**Parecer nº 41/SEMAD/SUPRAM SUL - DRRA/2022**

<b>Parecer Técnico de LAS/RAS nº 41/SEMAD/SUPRAM SUL-DRRA/2022</b>				
<b>Nº Documento do Parecer Técnico vinculado ao SEI: 41967412</b>				
<b>PA SLA Nº: 05842/2021</b>		<b>SITUAÇÃO:</b> Sugestão pelo Deferimento		
<b>EMPREENDEDOR:</b> Areial Juscelino Ltda. ME		<b>CNPJ:</b>	05.745.035/0001-73	
<b>EMPREENDIMENTO:</b> Areial Juscelino Ltda. ME		<b>CNPJ:</b>	05.745.035/0001-73	
<b>MUNICÍPIOS:</b> Candeias, Formiga e Camacho		<b>ZONA:</b>	Rural	
<b>COORDENADAS GEOGRÁFICAS</b> <b>(DATUM):</b> SIRGAS2000		<b>LAT/Y:</b> 20°40'5,63"S	<b>LONG/X:</b> 45°17'10,69"W	
<b>CRITÉRIO LOCACIONAL INCIDENTE:</b> <ul style="list-style-type: none"><li>• Não há incidência de critério locacional de enquadramento</li></ul>				
<b>CÓDIGO:</b>	<b>PARAMETRO:</b>	<b>ATIVIDADE PRINCIPAL DO EMPREENDIMENTO (DN COPAM 217/17):</b>	<b>CLASSE</b>	<b>CRITÉRIO LOCACIONAL</b>
A-03-01-8	Produção bruta: 49.000 m³/ano	Extração de areia e cascalho para utilização imediata na construção civil	3	0

### **Parecer Técnico de LAS/RAS nº 41/SEMAD/SUPRAM SUL/DRRA/2022**

Areial Juscelino Ltda. - ME atua no setor minerário com a atividade de extração de areia no rio Santana, na área

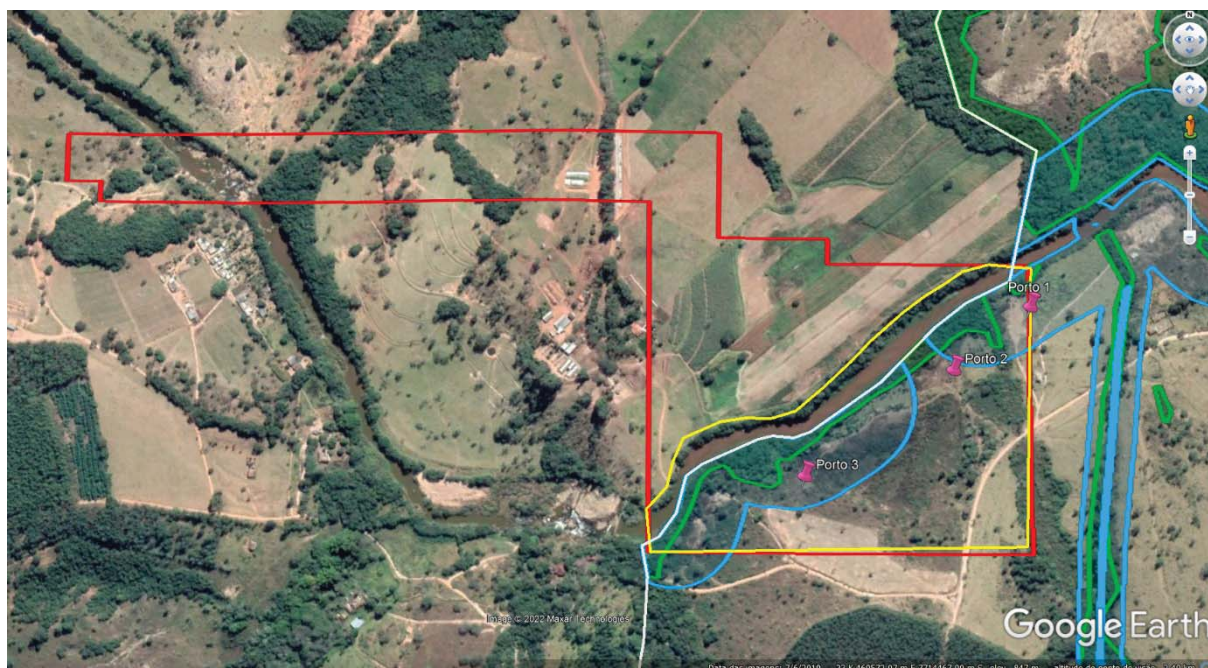
Mediante projeção do arquivo *.shp* encaminhado pelo empreendedor e anexo ao processo administrativo juntamente com o *software Google Earth* (Figura 1), foi verificado que os portos de areia da Areial Juscelino Ltda. - ME localizam-se em área de transição dos biomas Cerrado e Mata Atlântica, em área de uso e ocupação do solo alterados por atividades antrópicas e composta por vegetação rasteira e fragmentos florestais (mata ciliar) associados ao rio Santana e seus afluentes. Localiza-se em área rural, possuindo no seu entorno imediato áreas agrossilvipastoris. Observou-se, ainda, que as estruturas dos portos de areia de Areial Juscelino se situam na APP do rio Santana, resguardadas pelo DAIA nº 0032685-D.
